Elaborato G19/010/02

**Oggetto:** Proposta di definizione delle aree di salvaguardia della Presa a Lago in Comune di Verbania – Integrazioni ARPA

Lavoro : **Approvvigionamento idrico Comune di Verbania**  
**Nuova presa lago "Villa Taranto" in Comune di Verbania**  
**DEFINIZIONE AREE DI SALVAGUARDIA**  
Regolamento Regionale 11 dicembre 2006 15/R  
**DOSSIER DI COMPATIBILITA' DEL PRELIEVO**  
Allegato 1, "Direttiva Derivazioni" dell'Autorità di Bacino del Fiume Po  
G19/010

Tav n.: **2 agg.** | Scala: **1:7500** | Data: **Settembre 2021**

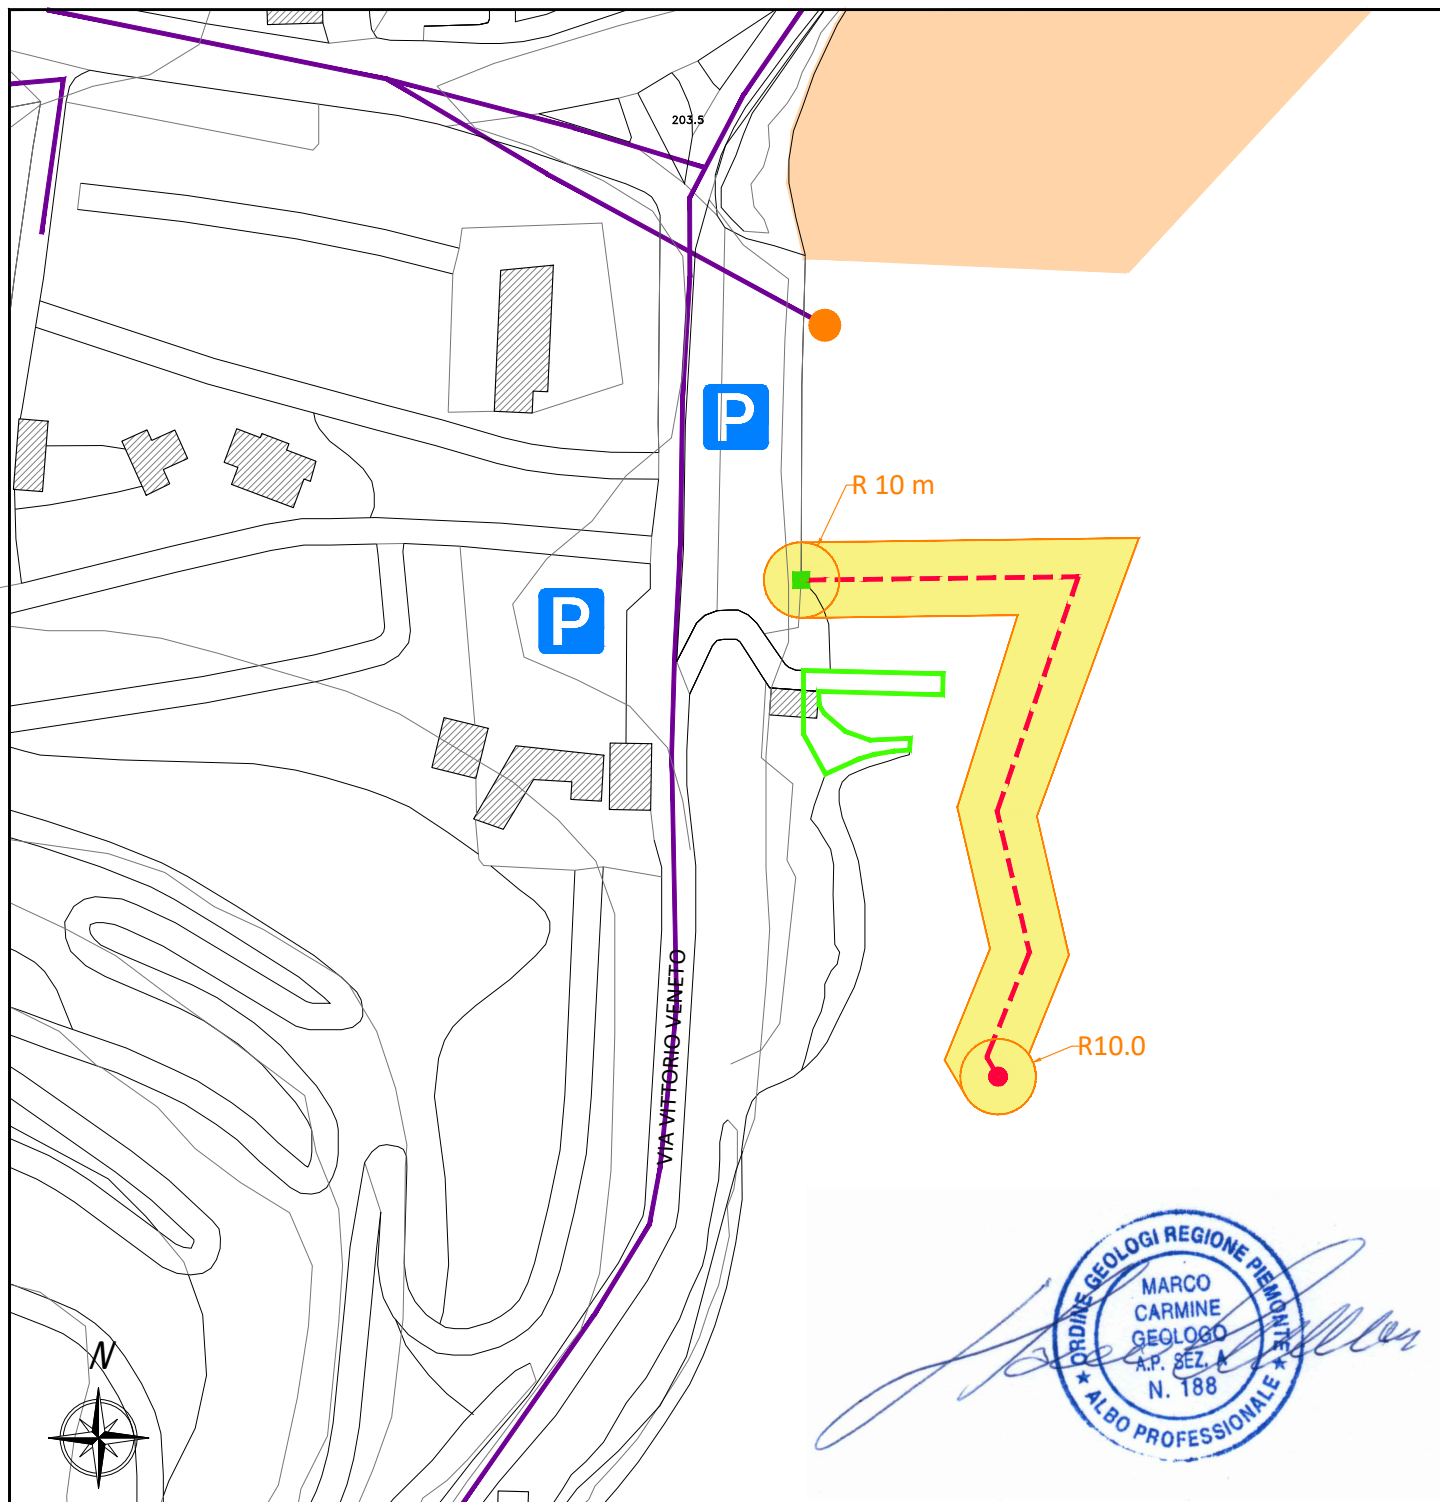
In riferimento all'Oggetto ed a seguito delle integrazioni richieste con Nota Arpa prot. 1374 del 05/07/2021, con la presente si trasmettono gli aggiornamenti richiesti in merito alle planimetrie Tav. 2 e Tav. 3 inerenti alle ubicazioni dei Centri di Pericolo che insistono sull'area in esame.

Per quanto riguarda la Tav. 2 che rappresenta l'Ubicazione dei Centri di Pericolo, è stato ampliato il raggio di indagine ad 1km dalla presa a lago, all'interno del quale sono stati censiti i Centri di Pericolo di cui alla Lista di Controllo prevista dal Regolamento Regionale 15/R/2006; sono stati pertanto individuati:

- Parcheggi Pubblici,
- Distributori di carburante;
- Aree destinate ad attività produttive;
- Area Cimiteriale;
- Rete fognaria.

Per quanto riguarda il potenziale impatto derivante sulle acque del lago dai centri di pericolo sopra indicati, si ribadisce quanto già indicato all'interno della Relazione di Definizione delle aree di salvaguardia (Elaborato G19/010/01 del 31/3/2020 Cap. 16) relativamente alla diluizione di un potenziale contaminante derivante dai centri di pericolo individuati.

Le potenziali criticità, così come descritte nell'Elaborato citato, che potrebbero essere causa di fenomeni di inquinamento delle acque del lago, non si ritiene possano impattare sulla presa a lago prevista, data la profondità di captazione e la tipologia di inquinanti

(composti organici o idrocarburi) che andrebbero prevalentemente a interessare la porzione più superficiale delle acque del lago.
